試し削り図 寸法の訂正について

・下記に示す部品②の寸法の訂正をいたします。

参考図 部品②寸法訂正

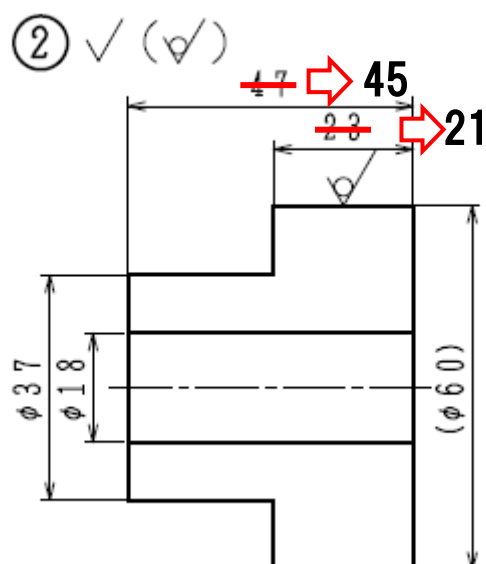
訂正箇所は2か所です

1) 誤：全長47mm ⇒ 訂正：45mm

2) 誤：長さ23mm ⇒ 訂正：21mm
